Доработки плат ревизии А до ревизии С1

Доработки плат ревизии В до ревизии С1

Доработки плат ревизии С до ревизии С1

А-3. Подтяжка сигнала /AVR_CS

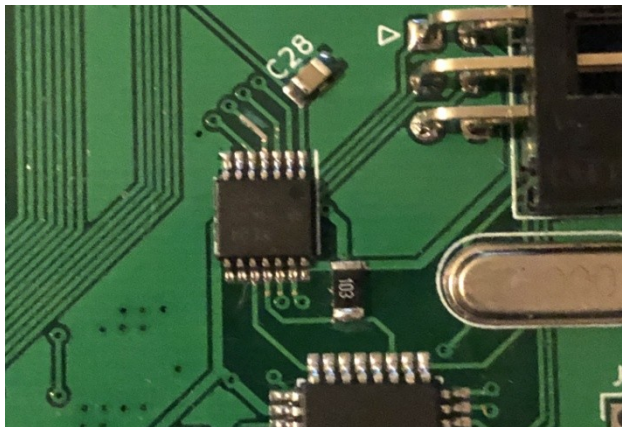
Обязательна. Устанавливается резистор **10к** типоразмера **1206** непосредственно на **пин 11** микросхемы **Atmega328p** и шину питания **+5В**. Доработку можно организовать с верхней стороны платы, аккуратно зачистив и залудив дорожки и припаяв на них резистор:

А-5. Питание CF-карты 3.3В вместо 5В

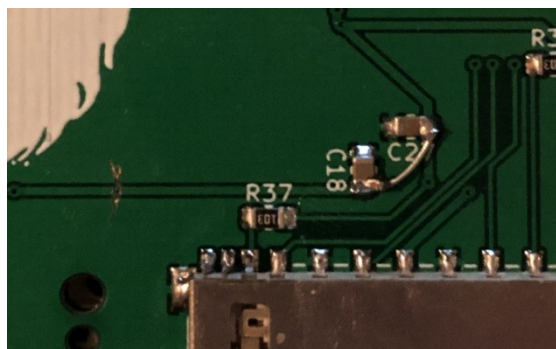
Как показала практика, не все CF карты нормально работают при питании 5В и 3.3В логических уровнях. Доработка представляет из себя перерезание дорожки питания 5В питания CF-карты (с обратной стороны платы) и пробрасыванием перемычки на ближайшую шину 3.3В.

А-7. Отключение линии ASDO от SD-карты (pin 2 CMD), подключение pin 2 SD-карты к PIN_115 FPGA.

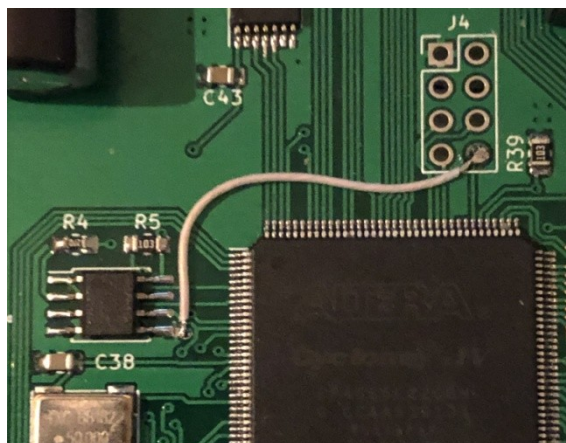
В некоторых случаях с некоторыми (современными) SD-картками наблюдается ситуация, когда SD-карта после подачи питания на плату остается в зависшем состоянии SDIO вместо ожидаемого SPI, без возможности перевести программно карту в режим SPI. Вероятно, проблема возникает из-за того, что во время загрузки конфигурации по шине SPI из SPI Flash конфигурационного устройства в FPGA возникает какая-то последовательность на шине SPI, из-за которой карта переходит в такое зависшее состояние. Суть доработки – вынос линии SD DI на отдельный пин FPGA (PIN_115), чтобы в момент загрузки конфигурации и работы с flash-памятью это никак не влияло на состояние SD-карты.

В-2. Установить подтяжку 10к на линию /AVR_CS

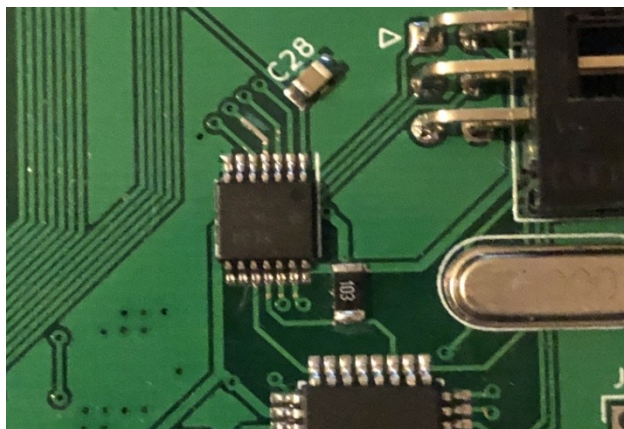
Устанавливается резистор **10к** типоразмера **1206** непосредственно на **пин 11** микросхемы **Atmega328p** и шину питания **+5В**. Доработку можно организовать с верхней стороны платы, аккуратно зачистив и залудив дорожки и припаяв на них резистор:

В-4. Питание CF-карты 3.3В вместо 5В

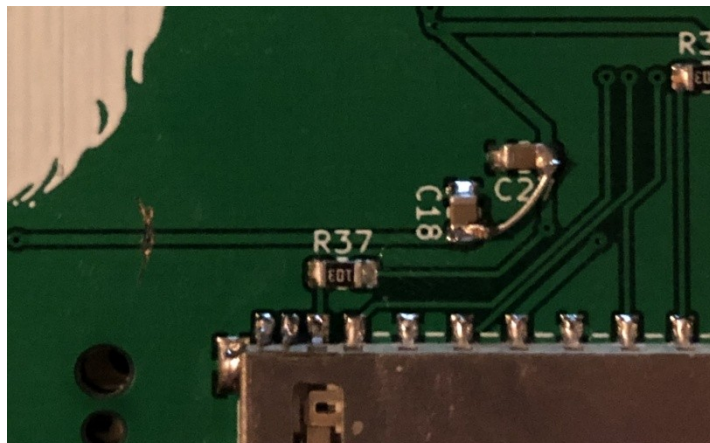
Как показала практика, не все CF карты нормально работают при питании 5В и 3.3В логических уровнях. Доработка представляет из себя перерезание дорожки питания 5В питания CF-карты (с обратной стороны платы) и пробрасыванием перемычки на ближайшую шину 3.3В.

В-5. Пин 44 CF-карты /REG – подтяжка

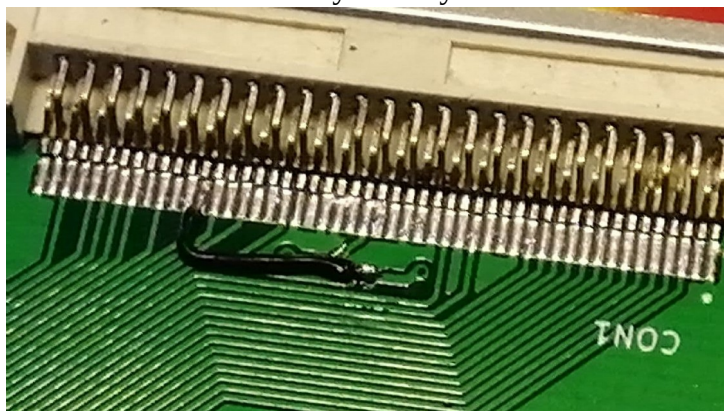
Подтяжка нужна, чтобы максимально охватить все CF-карты, которые потенциально могут работать с платой Karabas-Pro. Выполняется в виде подпаивания к 44 ножке разъема CF и пробрасыванию этого сигнала на ближайшую шину 3.3В.

В-6. Отключение линии ASDO от SD-карты (pin 2 CMD), подключение pin 2 CMD к PIN_115 FPGA

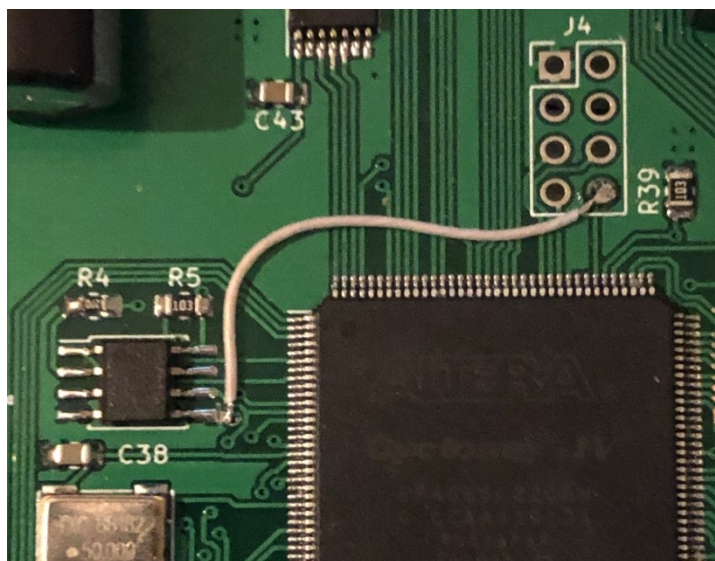
В некоторых случаях с некоторыми (современными) SD-картками наблюдается ситуация, когда SD-карта после подачи питания на плату остается в зависшем состоянии SDIO вместо ожидаемого SPI, без возможности перевести программно карту в режим SPI. Вероятно, проблема возникает из-за того, что во время загрузки конфигурации по шине SPI из SPI Flash конфигурационного устройства в FPGA возникает какая-то последовательность на шине SPI, из-за которой карта переходит в такое зависшее состояние. Суть доработки – вынос линии SD DI на отдельный пин FPGA (PIN_115), чтобы в момент загрузки конфигурации и работы с flash-памятью это никак не влияло на состояние SD-карты.

С-1. Отключение линии ASDO от SD-карты (pin 2 CMD), подключение pin 2 CMD к PIN_115 FPGA

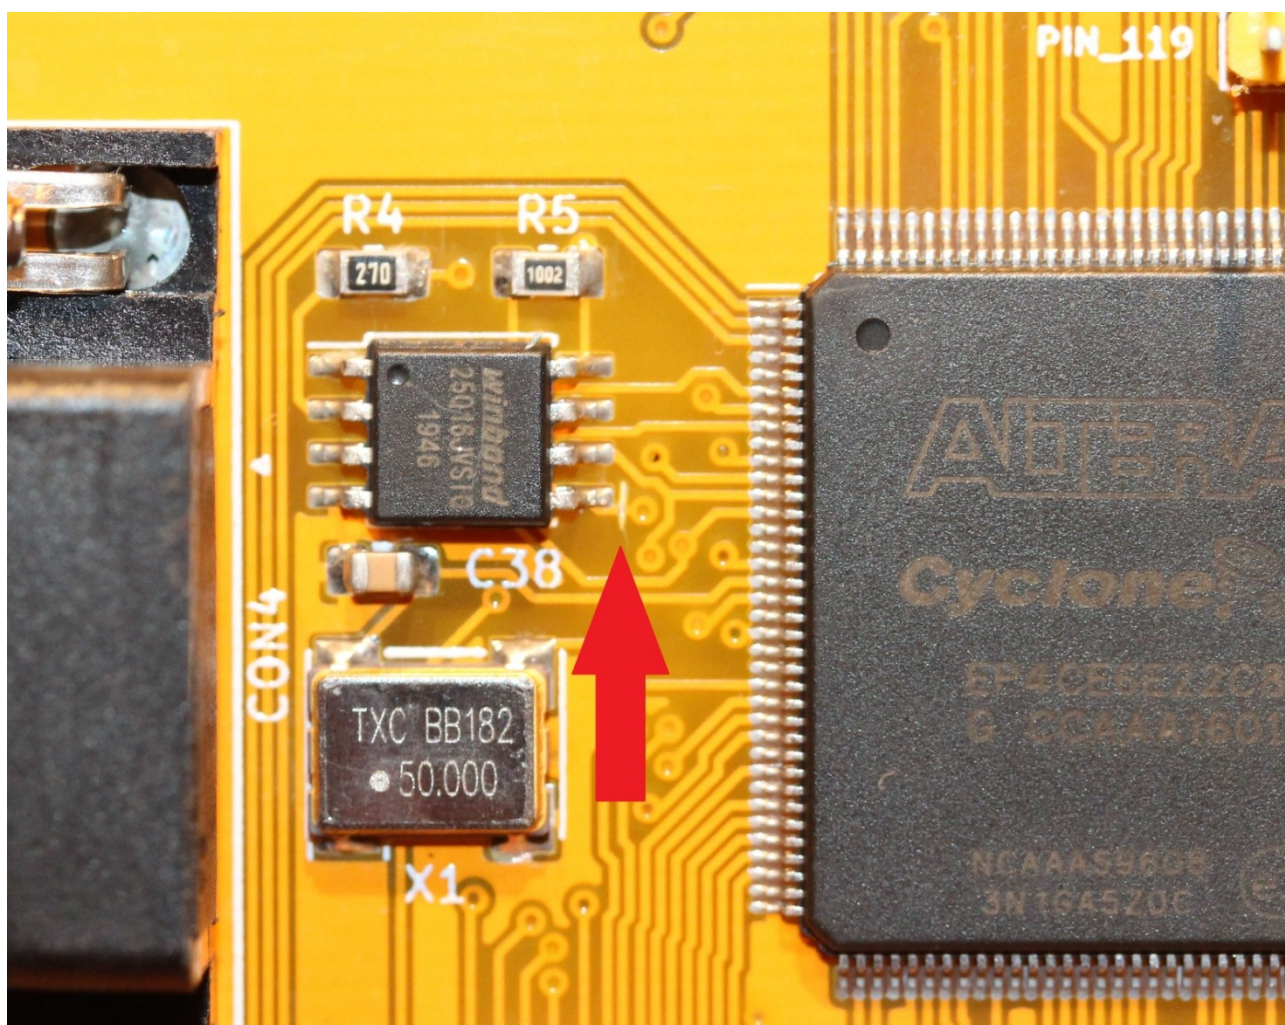
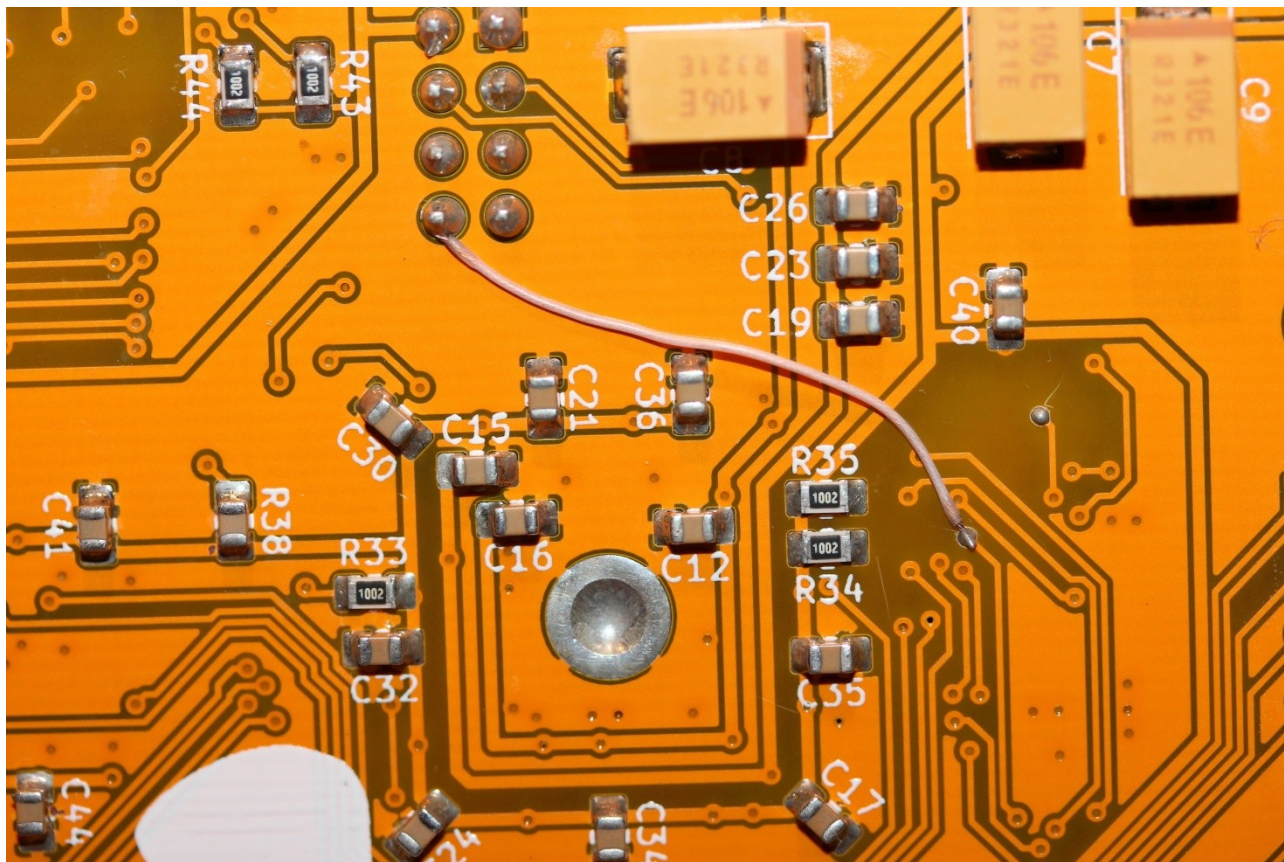
В некоторых случаях с некоторыми (современными) SD-картками наблюдается ситуация, когда SD-карта после подачи питания на плату остается в зависшем состоянии SDIO вместо ожидаемого SPI, без возможности перевести программно карту в режим SPI. Вероятно, проблема возникает из-за того, что во время загрузки конфигурации по шине SPI из SPI Flash конфигурационного устройства в FPGA возникает какая-то последовательность на шине SPI, из-за которой карта переходит в такое залипшее состояние. Суть доработки – вынос линии SD DI на отдельный пин FPGA (PIN_115), чтобы в момент загрузки конфигурации и работы с flash-памятью это никак не влияло на состояние SD-карты. Разрез дорожки удобно сделать здесь:

А перемычку разместить с обратной стороны платы

С-2. Замена питания CF-карты с 5В на 3.3В

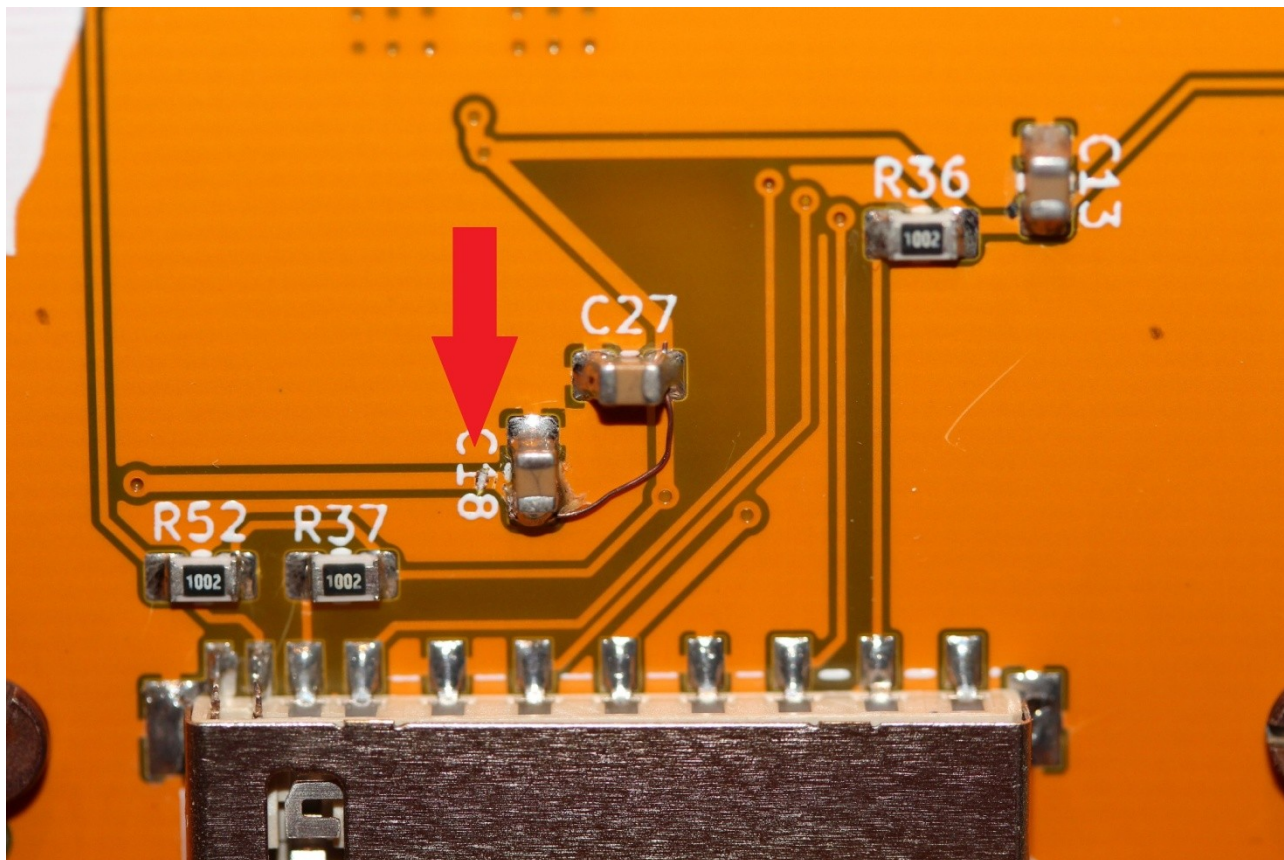
Как показала практика, не все CF карты нормально работают при питании 5В и при этом с 3.3В логическими уровнями. Доработка представляет из себя перерезание дорожки (показано стрелкой) питания 5В питания CF-карты (с обратной стороны платы) и пробрасыванием перемычки на ближайшую шину 3.3В.
